**„Budowa dwuoddziałowego żłobka z oddziałami przedszkolnymi w Jasieniu”**

**Odpowiedzi na pytania Wykonawców  
z dnia 18.03.2024 r., 20.03.2024 r., 22.03.2024 r., 25.03.2024 r.  
Informacja o zmianie treści SWZ i ogłoszenia o zamówieniu  
Informacja o zmianie terminu składania ofert**

Lokalizacja: rysunek E02\_PW\_IE\_RZUT DACHU - INSTALACJA \_rew 01

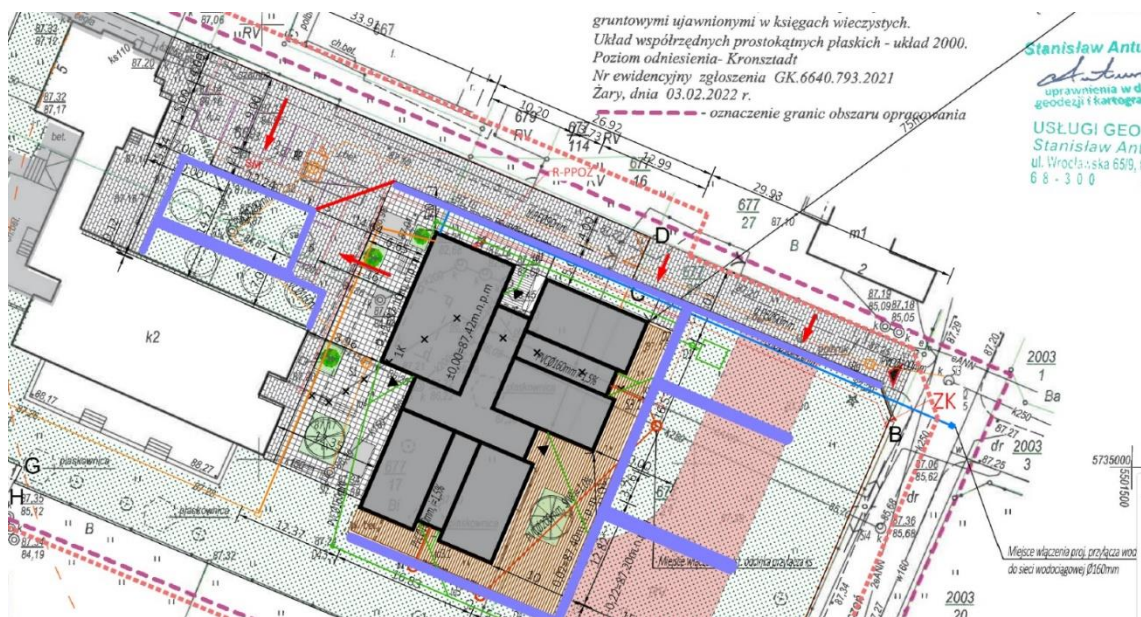
Prosimy przedłożyć rysunki uwzględniające montaż instalacji fotowoltaicznej oraz jej lokalizację na dachu budynku.

### **Odpowiedź**

Należy stosować rozwiązania systemowe oraz wykonać instalację systemem bezbalastowym.

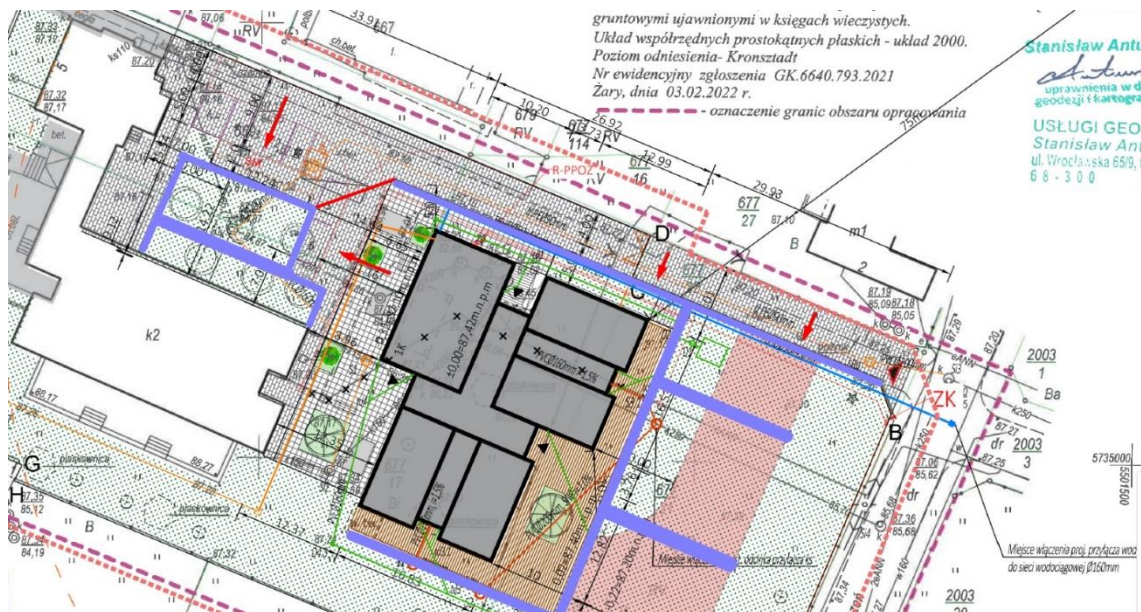
Na rysunku wskazano styropian posadzkowy gr. 12 cm, a w opisie Projektu Technicznego str. 15 – gr. 15 cm. Prosimy wskazać właściwą grubość.

Należy zastosować styropian 12cm.

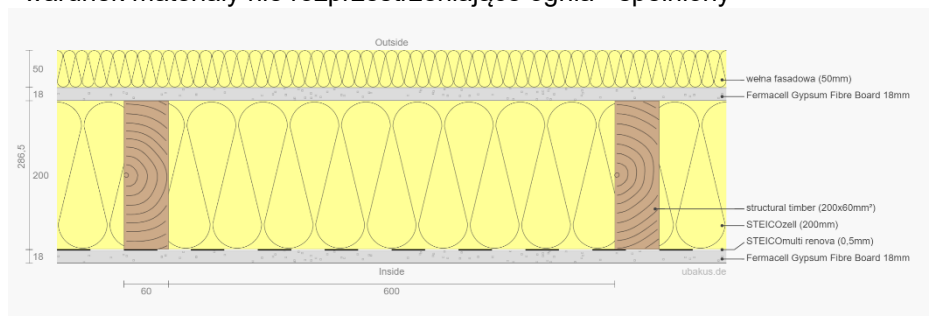
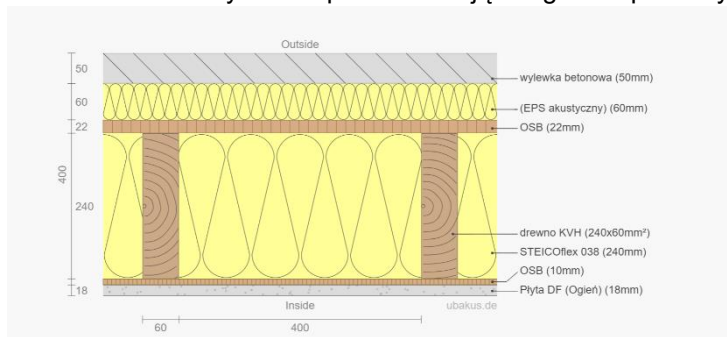
Zwracam się z prośbą i wnoszę **o potwierdzenie, że ekologiczna technologia drewniana prefabrykowana do wykonania konstrukcji kondygnacji nadziemnych budynku będzie traktowana za równoważną** w przypadku udowodnienia przez wykonawcę, że proponowane rozwiązanie w równoważnym stopniu spełnia wymagania określone w opisie przedmiotu zamówienia i że w takim wypadku oferta Wykonawcy (pod warunkiem oczywiście wykazania równoważności) nie będzie podlegała odrzuceniu.

Wniosek dotyczy nowoczesnej technologii opartej o konstrukcje z masywnego drewna wzdłużnie klejonego KVH, izolowane materiałami ekologicznymi wraz z wykorzystaniem płyt budowlanych włóknowo-gipsowo-konstrukcyjnych odpornych na ogień, pleśń, wilgoć oraz uszkodzenia mechaniczne.

Rozwiązanie technologiczne polega na wykonaniu konstrukcji nośnej obiektu z drewna klejonego wzdłużnie o wymiarach minimalnych 60x200mm. Izolacją termiczną będzie izolacja z naturalnych włókien drzewnych. Całość konstrukcji poszyta zostanie wzmocnionymi płytami budowlanymi konstrukcyjnymi gipsowo - włóknistymi i gramaturze min 1000 kg/m<sup>2</sup>

Rozwiązanie technologiczne polega na wykonaniu konstrukcji nośnej obiektu z drewna klejonego wzdłużnie o wymiarach minimalnych 60x200mm. Izolacją akustyczną będzie izolacja z naturalnych włókien drzewnych lub wełny mineralnej. Całość konstrukcji poszyta zostanie płytami budowlanymi konstrukcyjnymi gipsowo-włóknistymi o gramaturze min 1000 kg/m<sup>2</sup>

Zamawiający nie dopuszcza zastosowania wskazanej technologii.
